angående gravning i elvebunnen ved bro over Stjördalselven, Verdals-  
elven og Steinkjærelven.

## STJØRDALSELVA JERNBANE BRU NORDLANDSBANEN km 32,9

## BRU OVER VERDALSELVA EROSJONSFORHOLD

BRO OVER VERDALSELVA EROSJONSFORHOLD  
NORDLANDSEBANEN km 95,4

PLAN

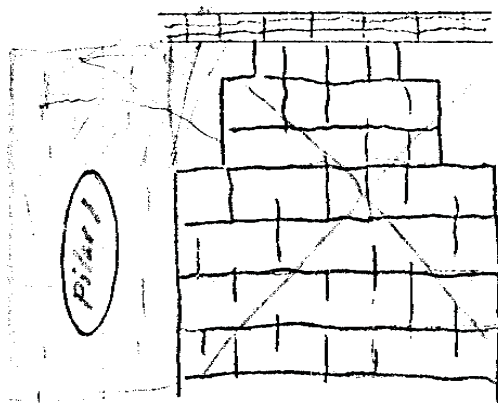
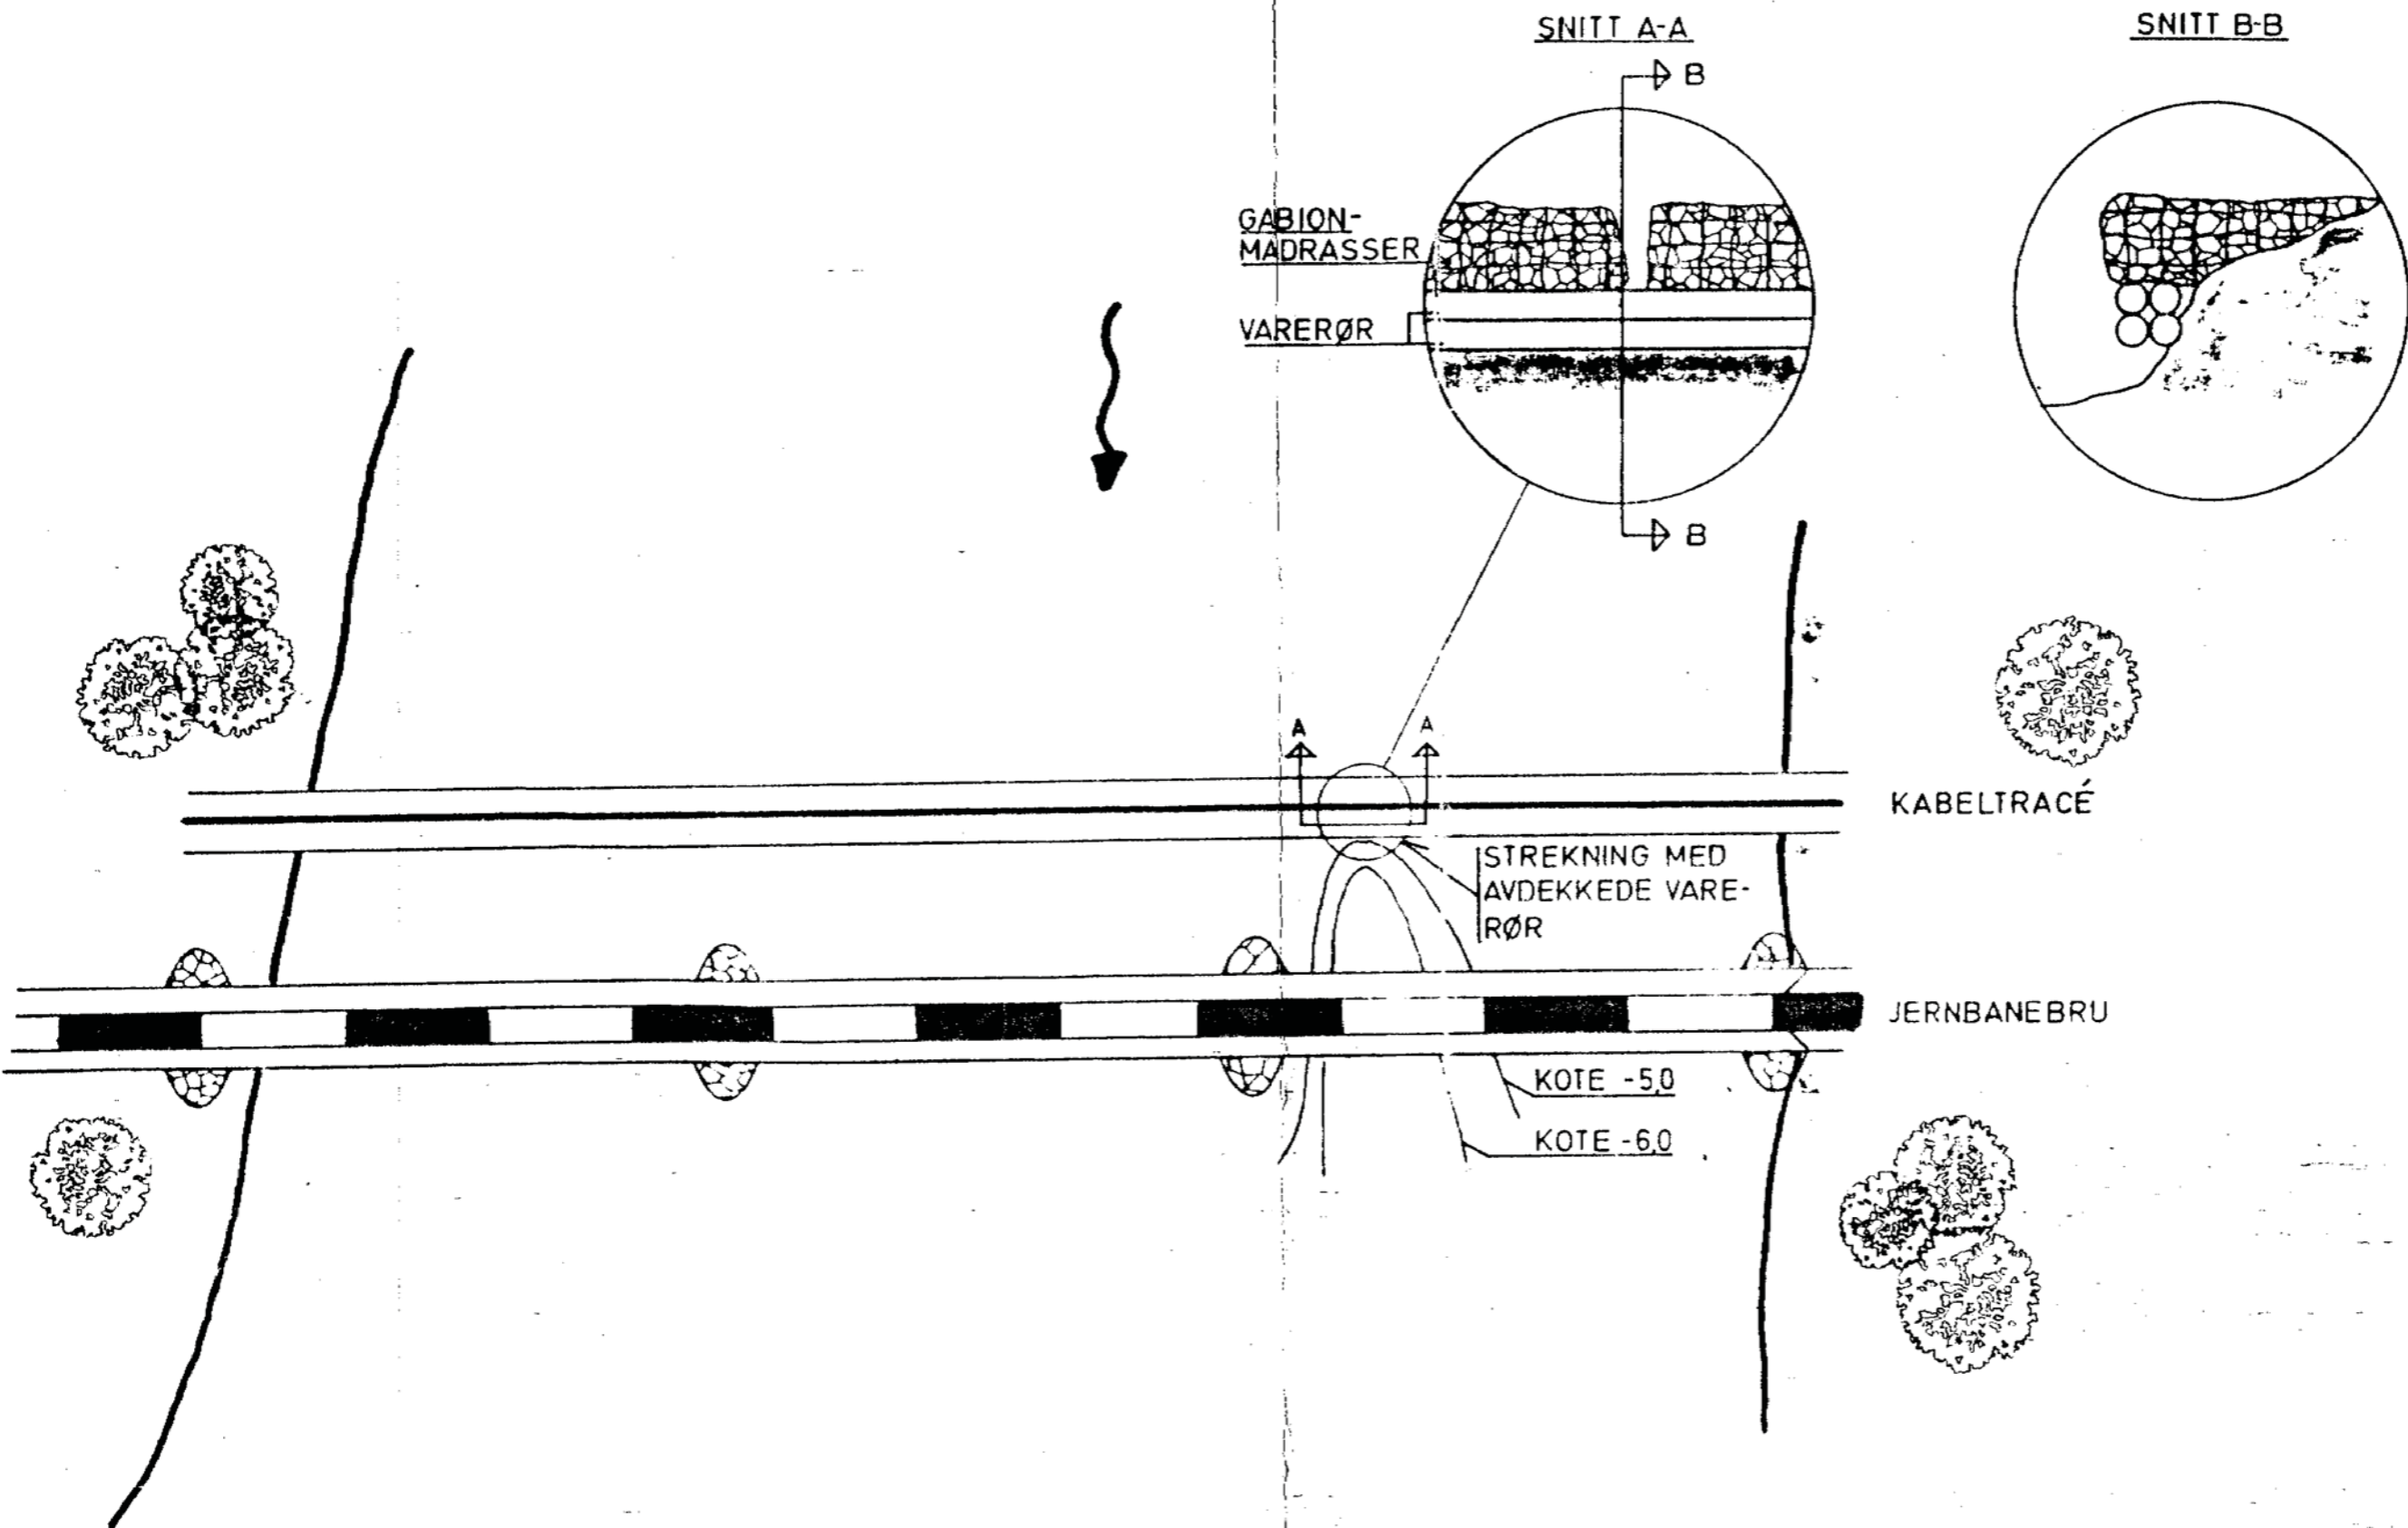
Situasjonen ved seksjon 0+080 i.h.t. tegn.nr. 666.033 - 2 ser i prinsipp ut ifølge nedenstående figur.

Vi mener at en sikring av området ved seksjon 0+080 mot videre erosjon vil være det mest gunstige i dette tilfellet. Alternativt kan erosjonsproblemet ved kablene løses ved at disse senkes. Denne løsningen ser vi imidlertid på som urealistisk da dette vil bli en svært kostnadskrevenende og omfattende oppgave, samt at vi er usikre på om dette alternativet er godt nok p.g.a. at vi mener selve årsaken til erosjonen er at elveløpet har en inn-snevring mellom brufundamentene og at man derfor bør forsøke å sikre dette området.

Vi foreslår derfor at det utsatte stedet (seksjon ca. 0+077-0+080) sikres ifølge nedenstående figurer og beskrivelse.

Området nedstrøms varerørene bør sikres med gabionmadrasser. Gabionmadrassene bør legges til toppen av de eks. madrassene. Før gabionmadrassene utlegges bør bunnen jevnes med pukk.

Denne sikringen bør gjøres så langt nedstrøms at det ikke oppstår erosjon som kan skade brukerne til jernbanebrua. Dvs. at hele den utsatte strekningen mellom landfundament og første fundament må sikres. Ved å hindre erosjon på denne strekningen kan imidlertid erosjonen i fremtiden komme til å øke noe mellom de andre fundamentene ved en eventuell flom.

Alt arbeide som innsnevrer tverrsnittet mellom landfestet og det første brufundamentet vil sansynligvis øke erosjonen mellom de andre fundamentene. Dette gjelder både ved sikring av selve fundamentskråningene og ved oppbygging av bunnen mellom dem. Vi tror imidlertid at dette ikke vil medføre alvorlige problemer.

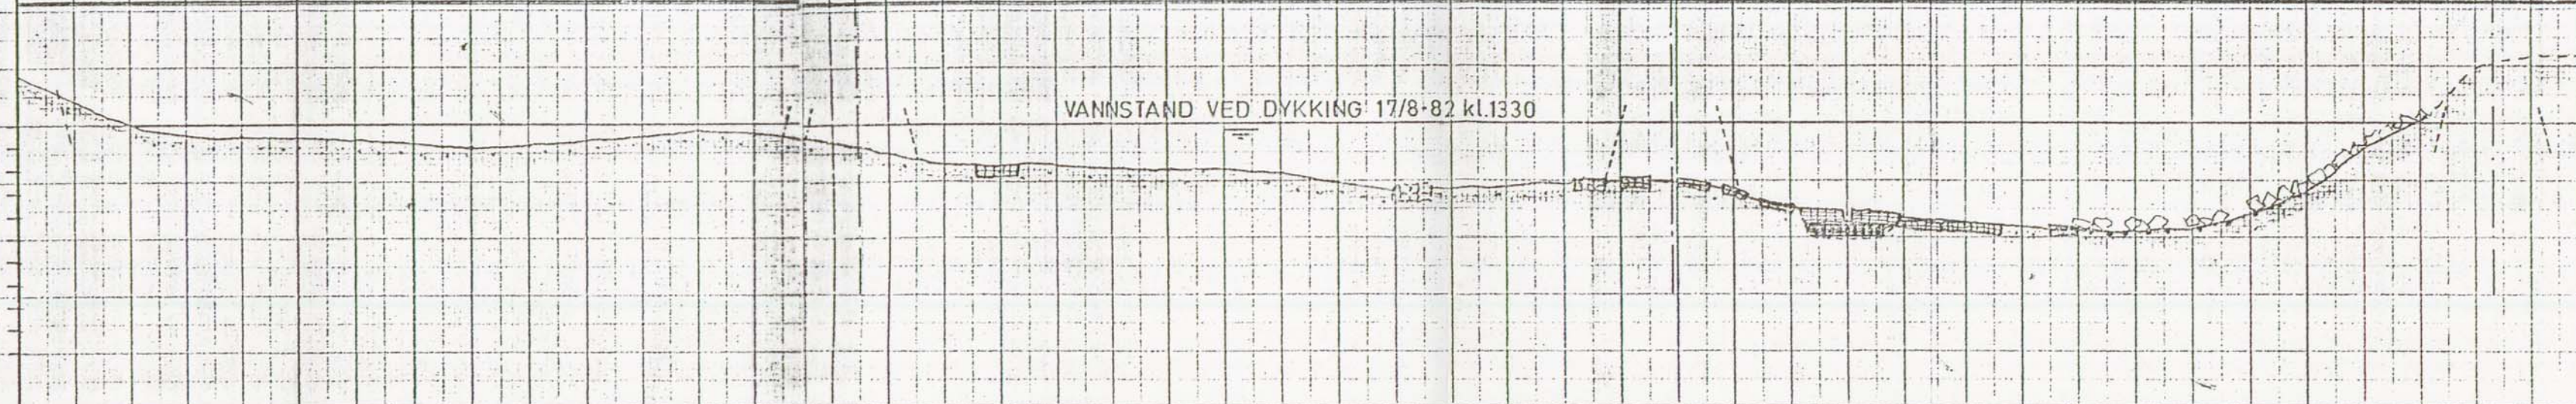
Dykkingen startet ved vannkanten i innersvingen av elven ca. 5 m utenfor senter på det vestre brukaret. Henvisning til seksjoner refererer seg til tegn.nr. 666.033 - 2.

Fra seksjon ca. 0+040 til 0+090 er gabionmadrassene synlige flere steder, men p.g.a. profilets utsende over traceen er strekningen fra seksjon 0+070-0+090 den mest utsatte for erosjon. På denne strekningen har det foregått en kraftig erosjon nedstrøms gabionmadrassene slik at varerørene under disse nå er synlige. Dvs. at bunnivået umiddelbart nedstrøms gabionmadrassene ligger over en meter lavere enn bunnivået oppstrøms. Den nevnte situasjonen har oppstått da elven har tilpasset sitt tverrsnitt til en gitt vannføring. Da gabionmadrassene ligger stabilt over traceen er det derfor gravd ut desto mer masser nedstrøms disse for å oppnå den tverrsnittsøkningen elven krevde ved øket vannføring. Denne situasjonen er ikke tilfredsstillende m.h.t. kablene og varerørenes sikkerhet. Vi vil derfor på neste side komme med forslag til utbedring av elvekrysset.
